PARECER TÉCNICO GETRA Nº 02/2021

Assunto:	Análise técnica de amostra de caçamba estacionária referente aos Lotes 3 e 4, apresentada pela empresa FS BORGES COMÉRCIO E INDÚSTRIA LTDA, referente ao Pregão Eletrônico nº 02/2021.
-----------------	---

Contratação de empresa para fornecimento de caçambas estacionárias, conforme especificações constantes no anexo I do edital - termo de referência.

FOTO Nº 03 – perfis em desacordo com as especificações

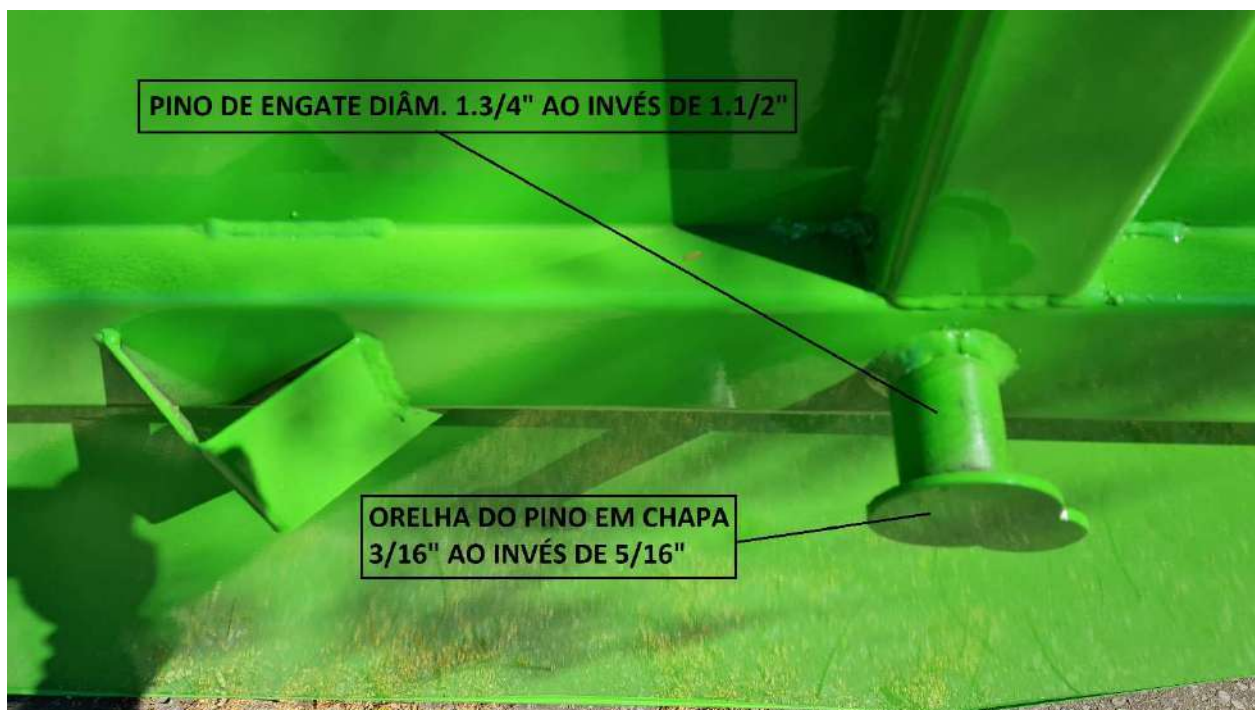
Item	Especificações do SUBANEXO I-A do Edital	Status	Observação
1	Caçamba estacionária fabricada em chapa de aço carbono.	SIM	
2	Capacidade nominal de carga de 7,0 m ³ (volume útil de carga) com tolerância de até ±10%.	SIM	Capacidade calculada dentro da margem de tolerância de ±10%.
3	Soldada interna e externamente pelo processo MIG.	NÃO	O processo de soldagem é MIG, porém faltou soldar os encontros de chapas na parte externa da caçamba (foto nº 02).
4	Caçamba com reforços internos para ampliação da resistência dos pinos de elevação.	SIM	
5	Compatível com poliguindastes simples ou duplos instalados em caminhões com PBT de 16,0 ou 23,0 toneladas.	SIM	
6	Chapa do assoalho com espessura mínima de 1/4".	SIM	
7	Chapas frontais, laterais e traseiras com espessura mínima de 3/16".	SIM	
8	Perfis "U" dos reforços estruturais medindo 100 x 50 x 4,75mm (alma x aba x espessura).	NÃO	Perfis "U" fora das especificações, medindo 100 x 35 x (esp.?) e 80 x 35 x (esp.?) ao invés de 100 x 50 x 4,75 (3/16") (foto nº 03).

FOTO Nº 04 – cantoneira de 2" x 1/8" utilizada

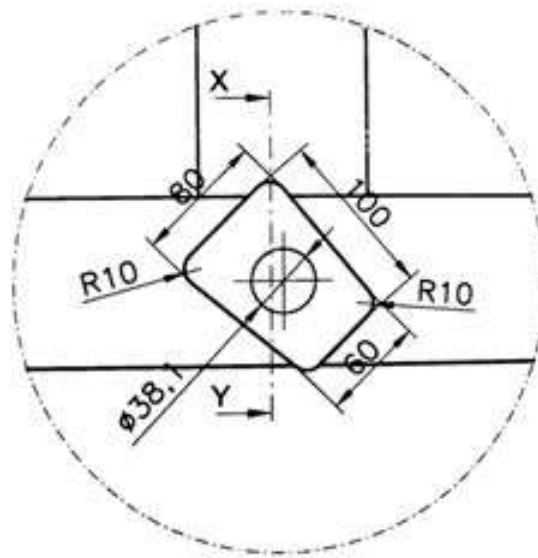
9	Cantoneiras dos reforços estruturais com abas iguais medindo 2" x 3/16" (aba x espessura).	NÃO	Foi utilizada cantoneira de 2" x 1/8" ao invés de 2" x 3/16" (foto nº 04).
10	Pinos de engate das alças das correntes em aço carbono, maciço, trefilado, Ø1 1/2" (38,1mm). Os pinos de engate deverão transpassar o perfil "U" e a chapa da caçamba e posteriormente ser soldados interna e externamente na chapa da caçamba e no perfil.	NÃO	Foram utilizados pinos Ø1 3/4" ao invés de Ø1 1/2". As orelhas dos pinos foram fabricadas em chapa de 3/16" ao invés de chapa de 5/16" e com desenho em desacordo com o "DESENHO 05 – DETALHE A-A" e "DESENHO 06 – CORTE XY" do SUBANEXO I-A do edital (foto nº 05 e Desenhos 05 e 06).
